Regolamento urbanistico edilizio

Modifica generale art.33 L.R. 20/2000

Unione Bassa Romagna

Relazione

Centro Storico di Conselice. Modifiche a seguito di Parziale Accoglimento Osservazione 4CS

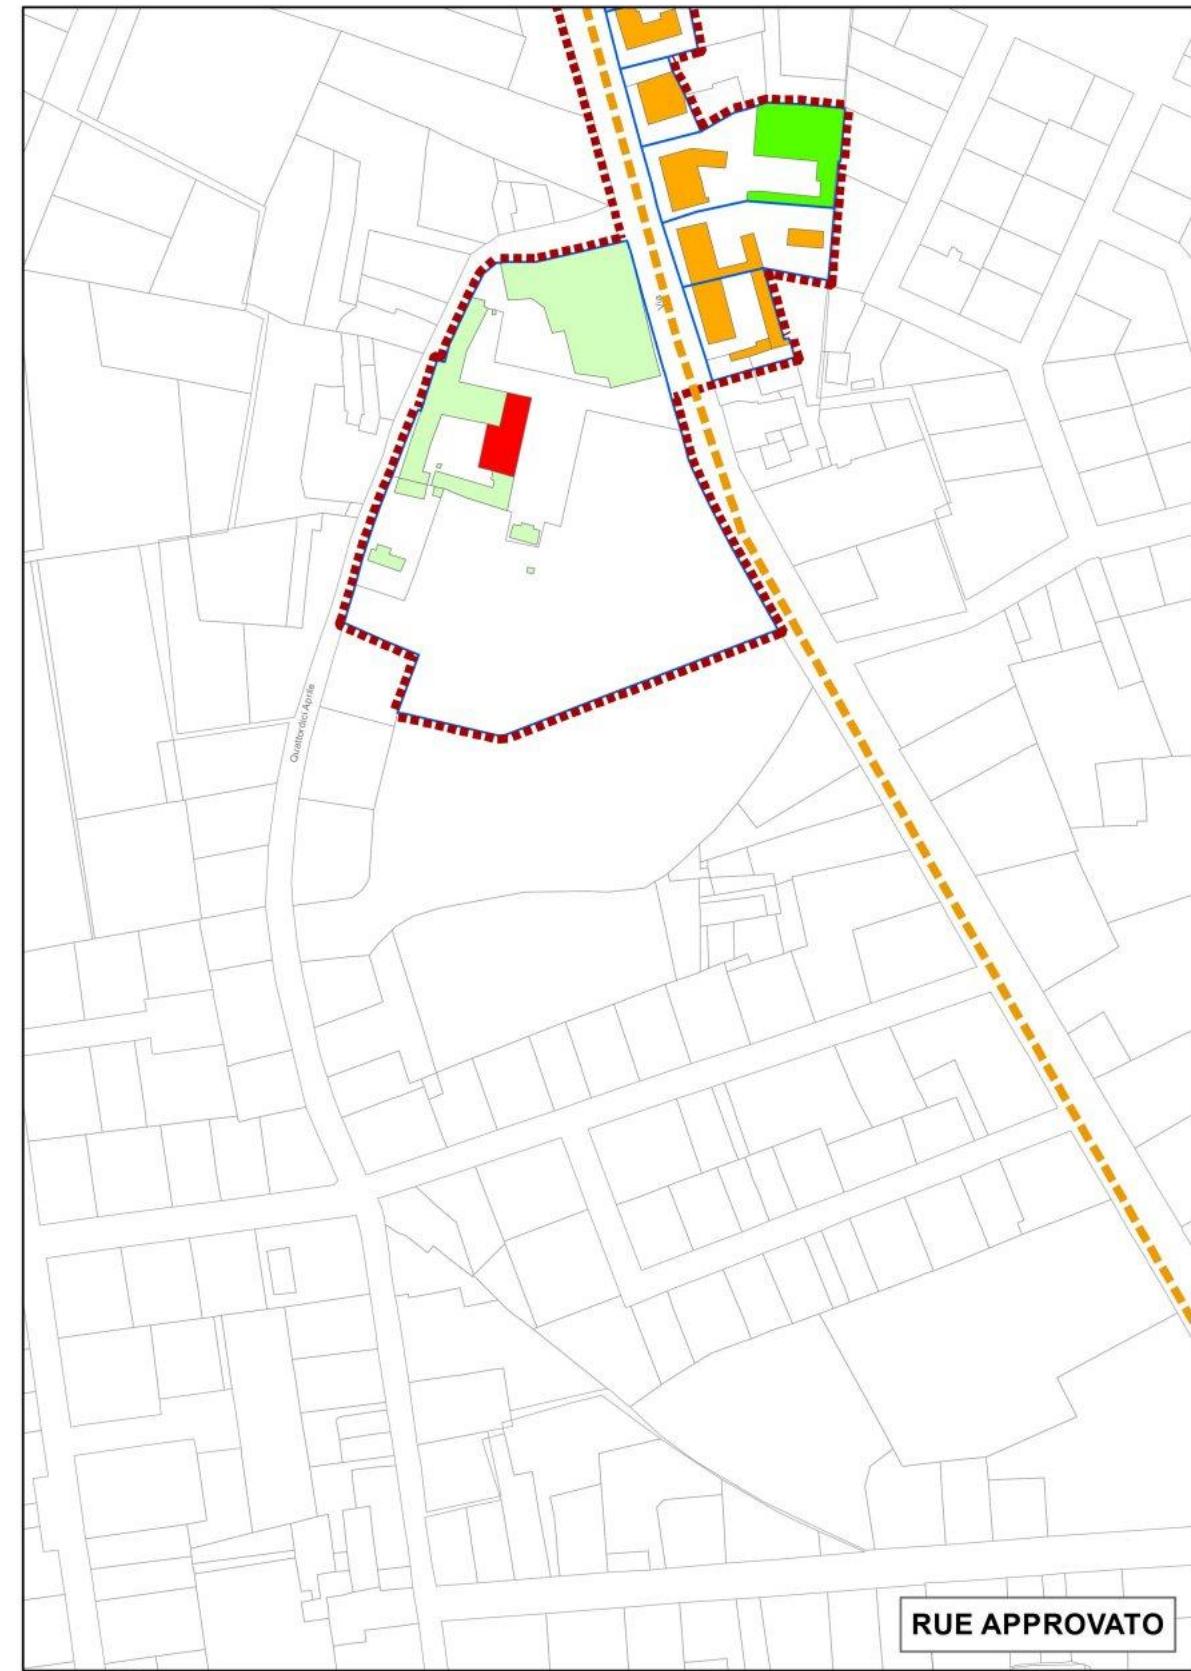
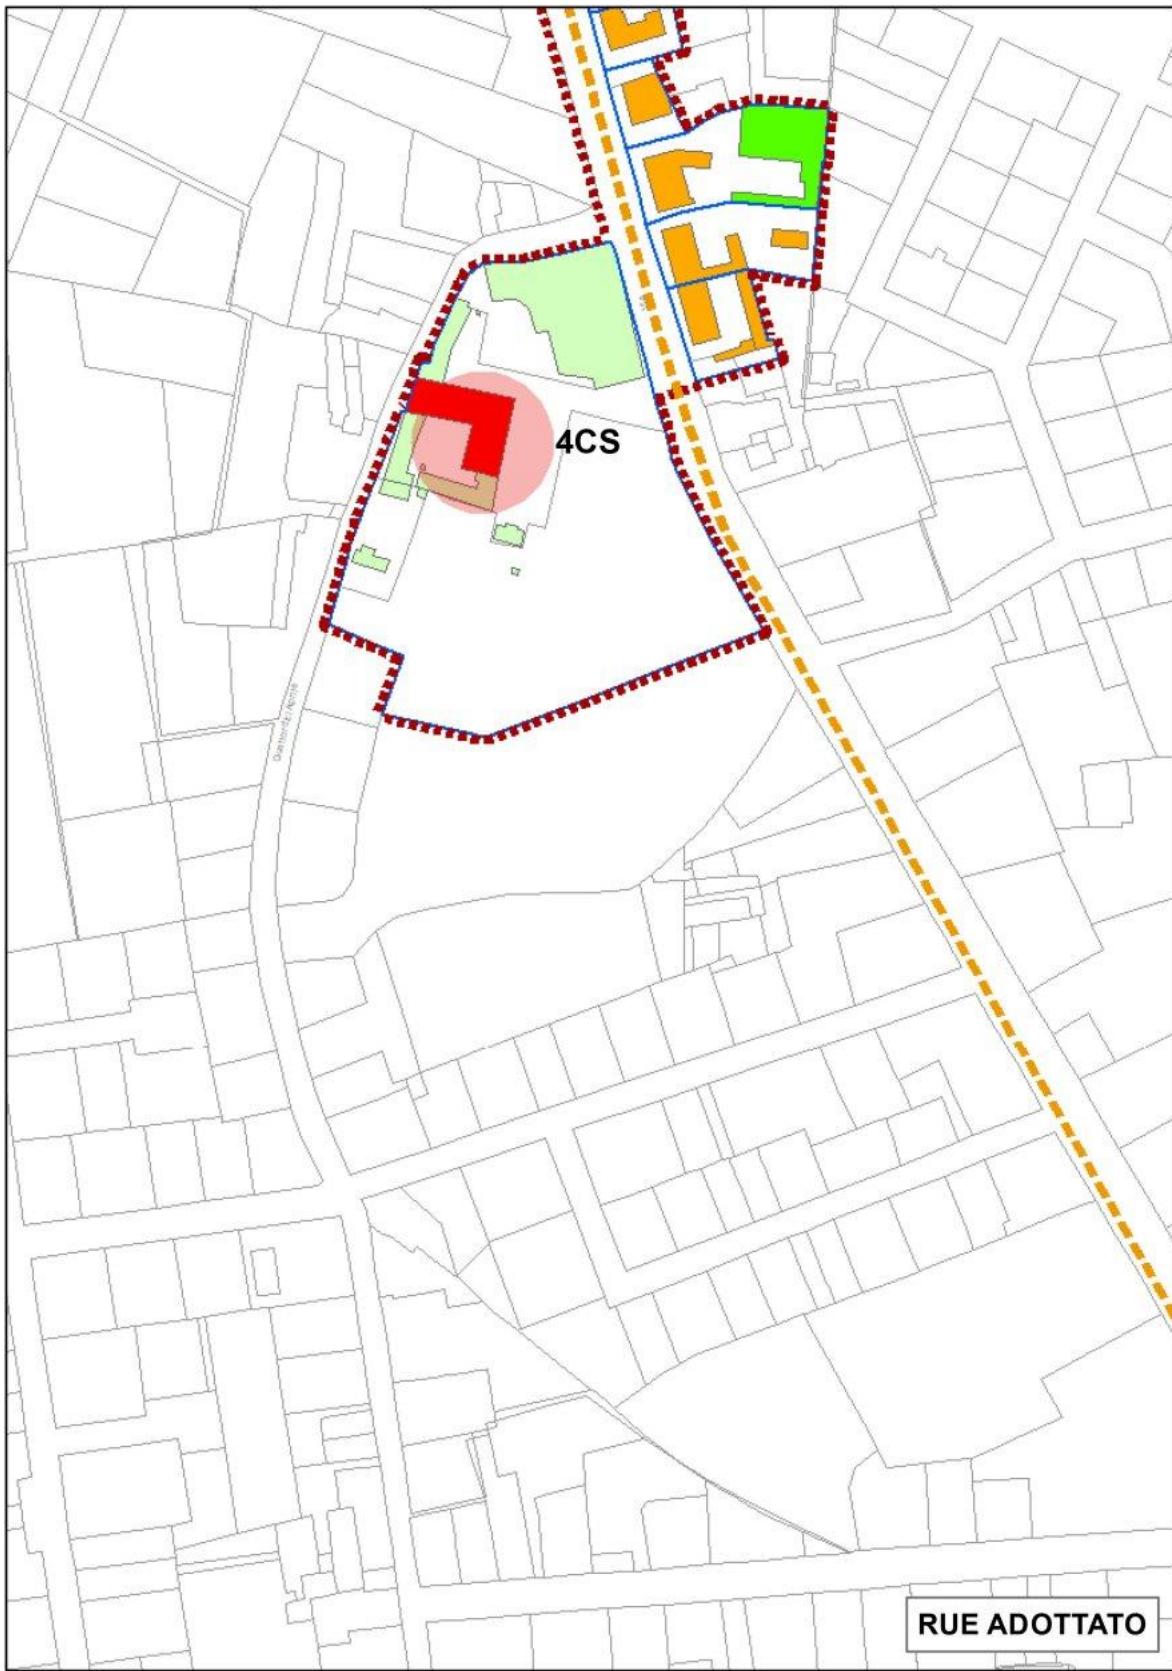
In parziale accoglimento dell'osservazione 4CS si è provveduto a perfezionare la classificazione già modificata con la variante adottata restringendo al corpo di fabbrica principale la categoria di tutela Tipo A. Si modifica la Tavola del centro storico RUE 3 (vedi allegato B).

Centro Storico di Lugo. Modifiche a seguito di Accoglimento Osservazione 12LU

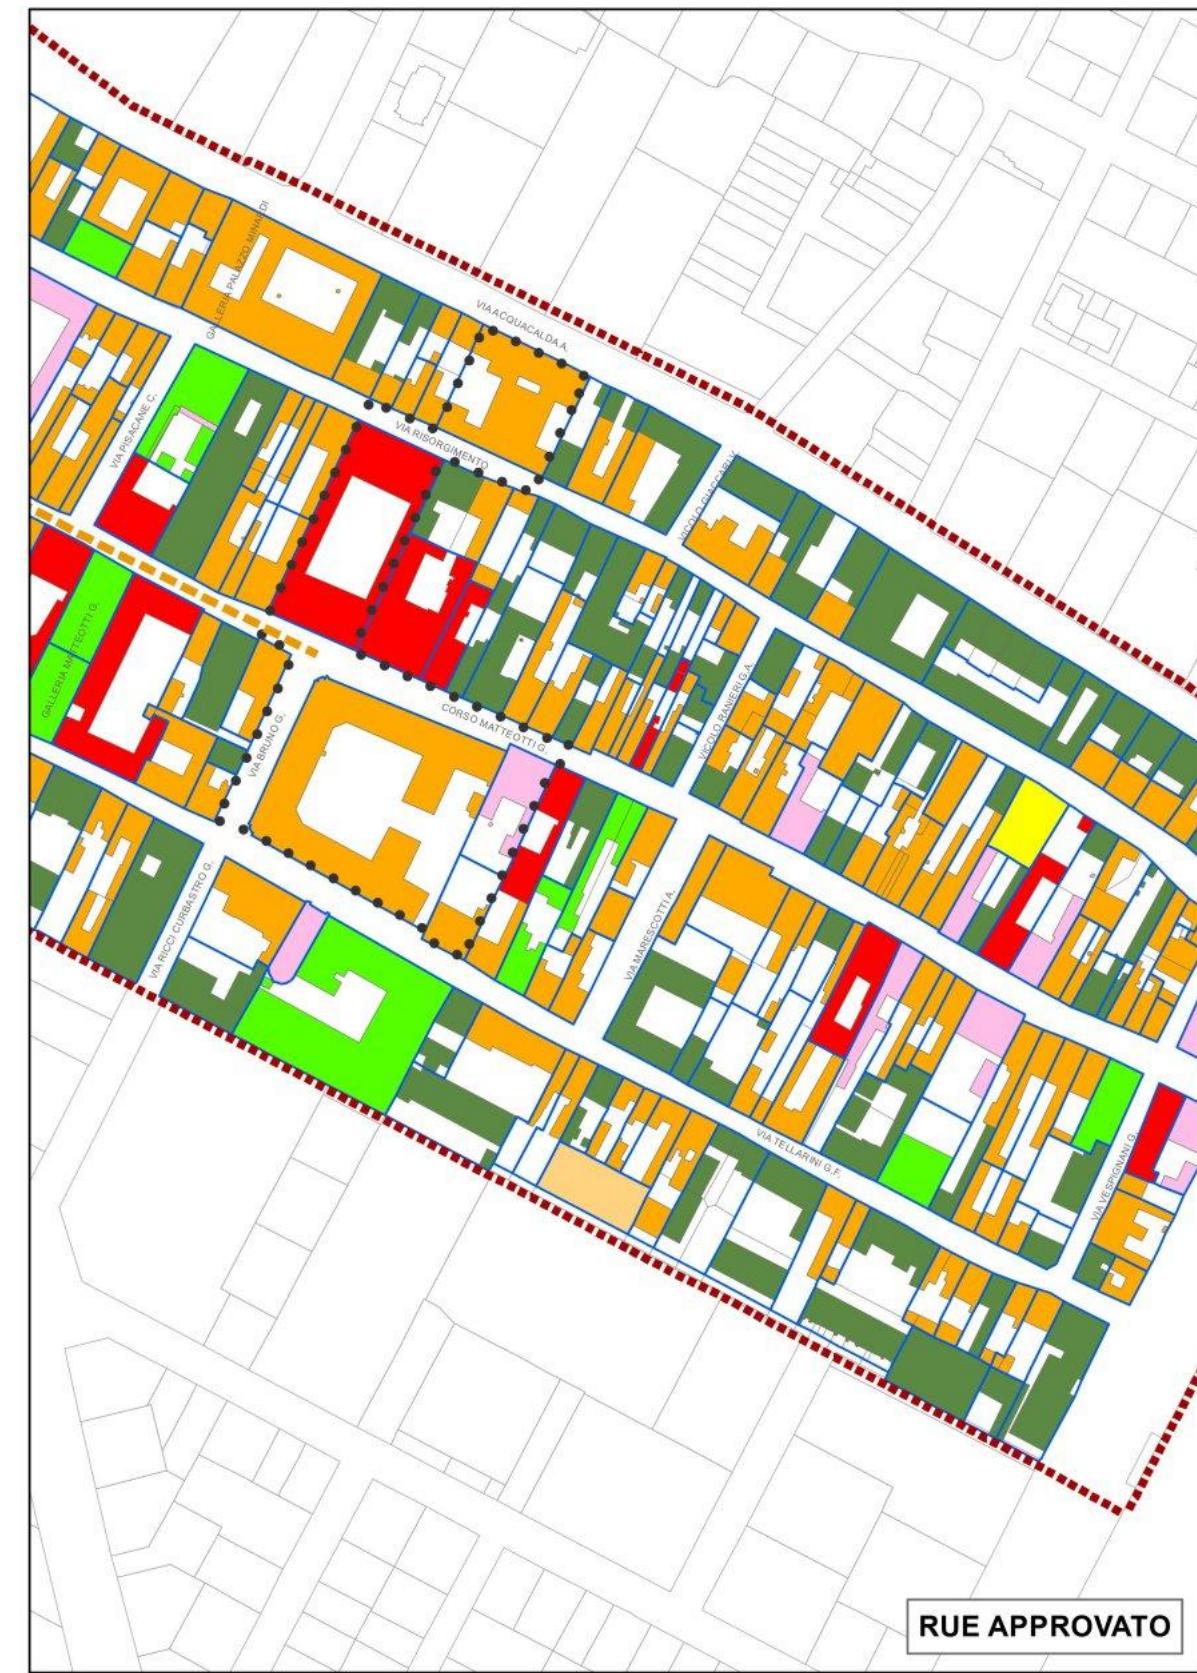
In accoglimento dell'osservazione 12LU si è provveduto ad ampliare la porzione del fabbricato con categoria D1 dopo approfondimento che individua altre porzioni dello stesso fabbricato nelle stesse condizioni. Si modifica la Tavola del centro storico RUE 3 (vedi allegato B).

Centro Storico di Conselice. Modifiche a seguito di Accoglimento Osservazione 14LU

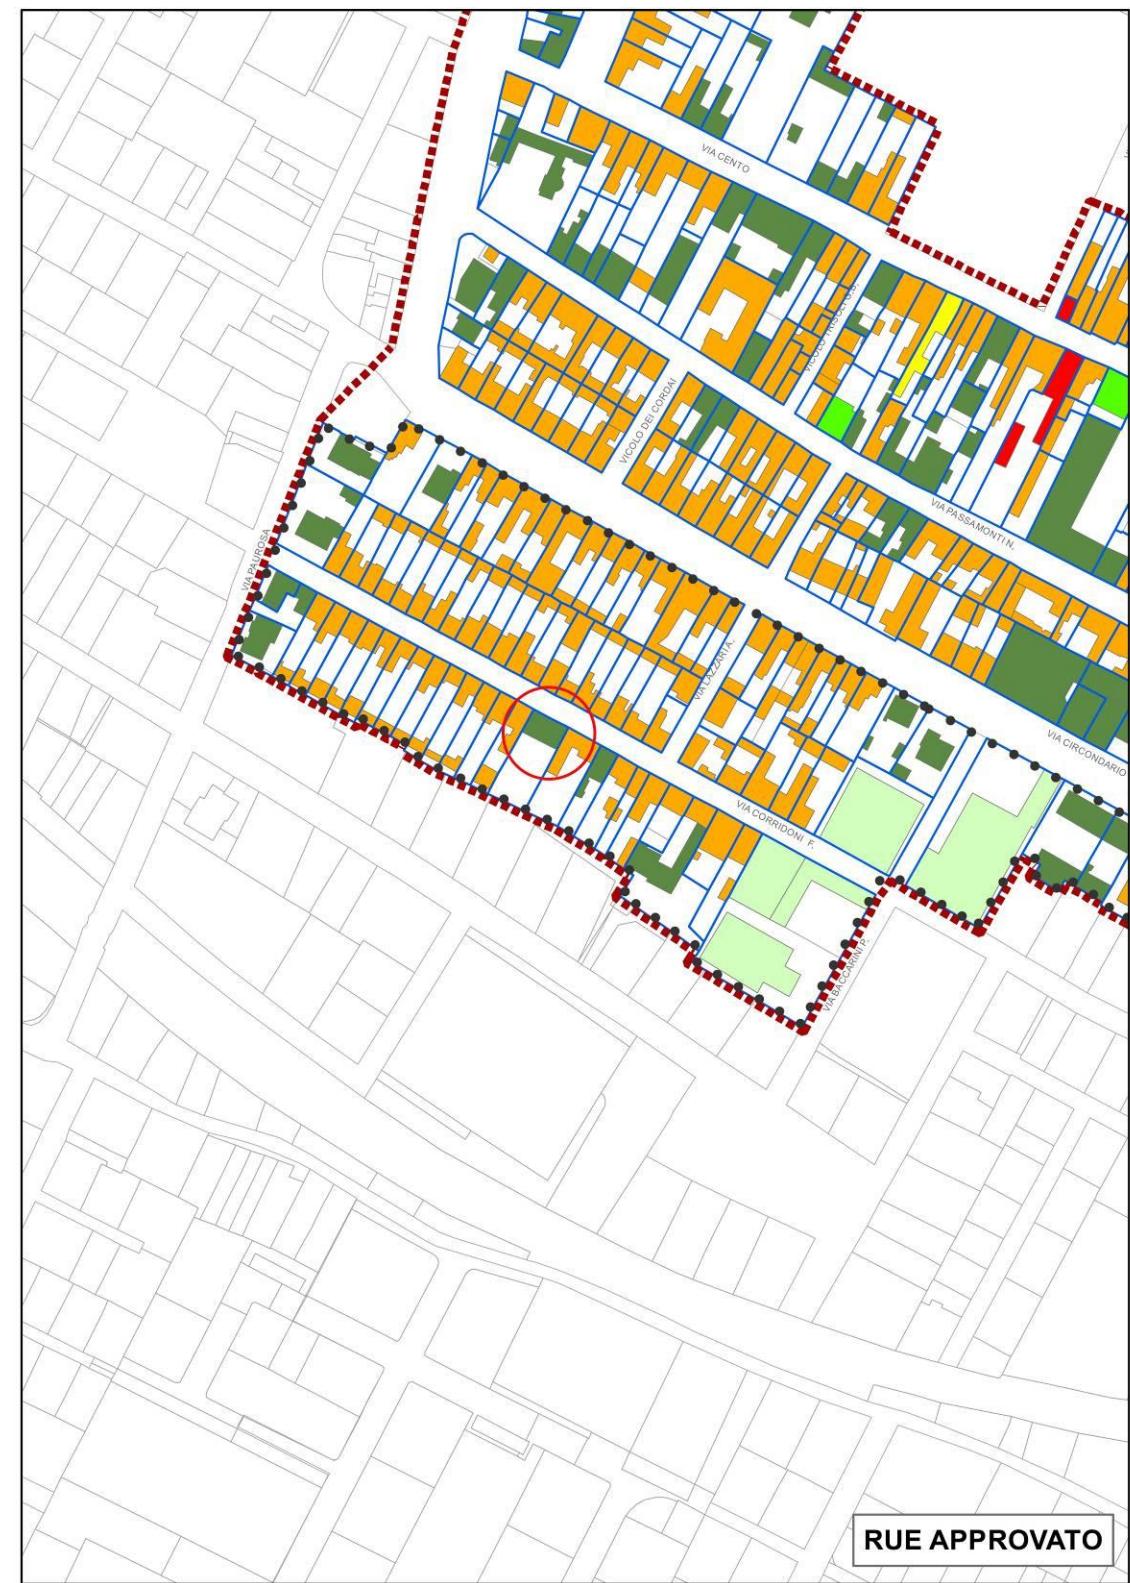
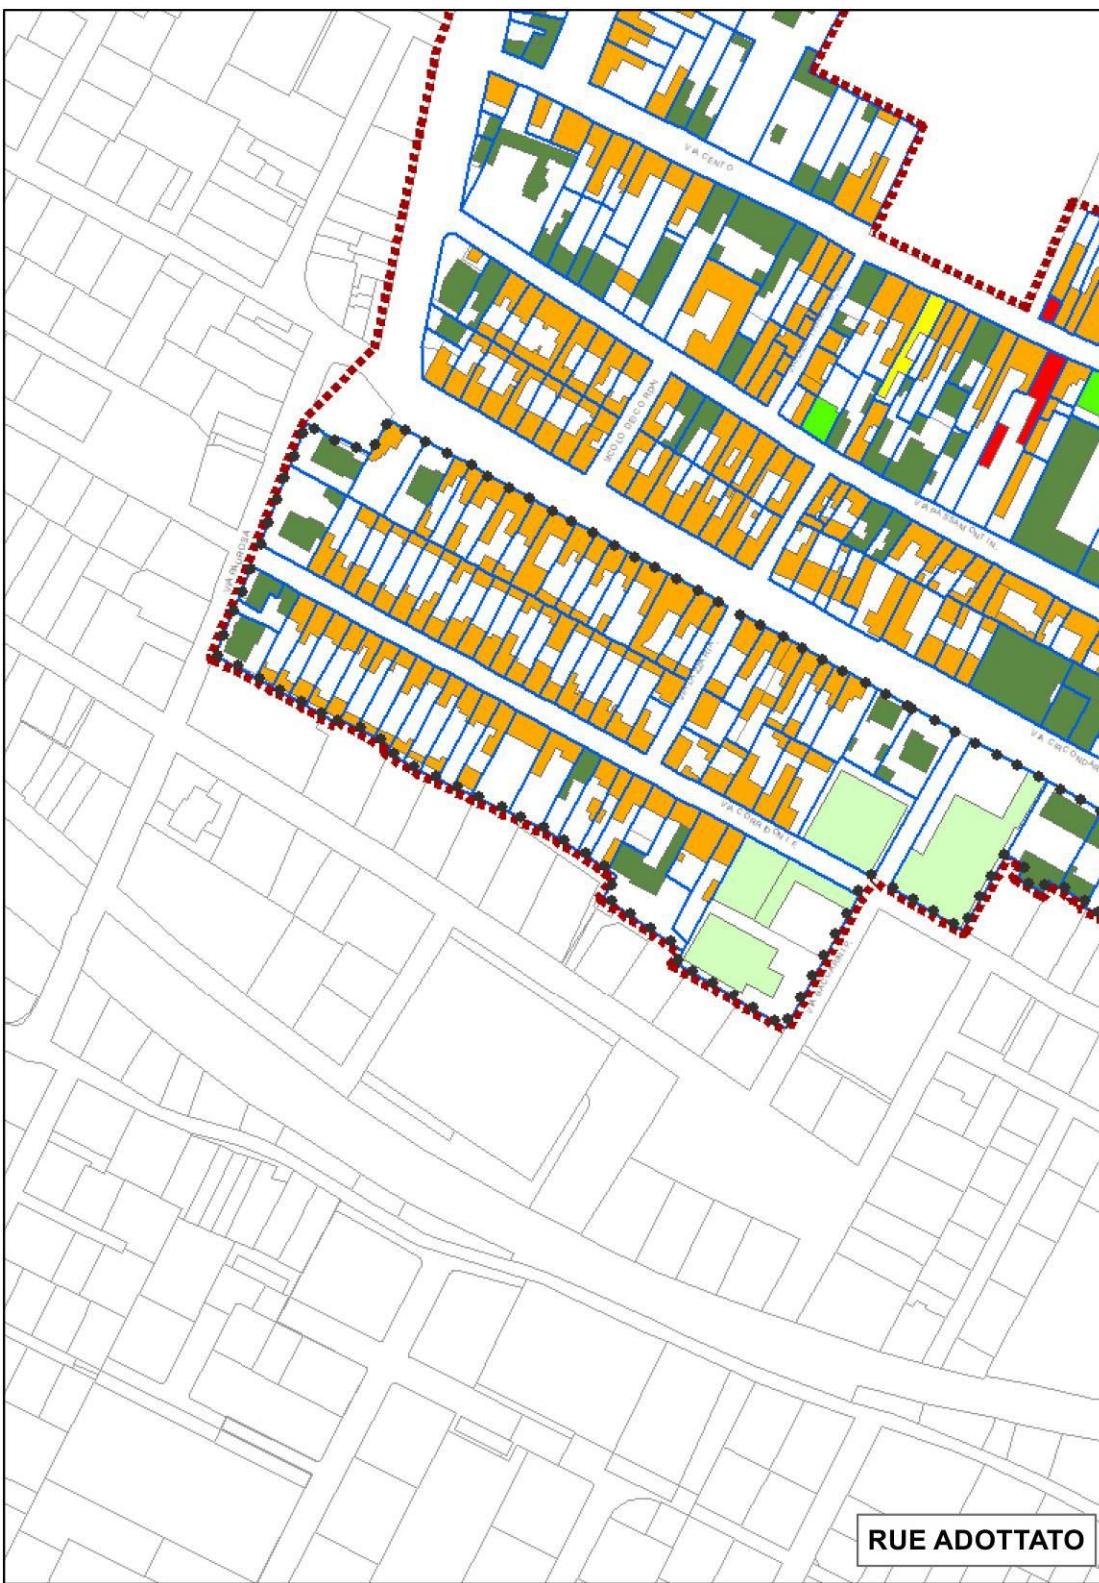
In accoglimento dell'osservazione 14LU si è provveduto a modificare la categoria individuando sul fabbricato oggetto di osservazione una categoria D2. Si modifica la Tavola del centro storico RUE 3 (vedi allegato B).
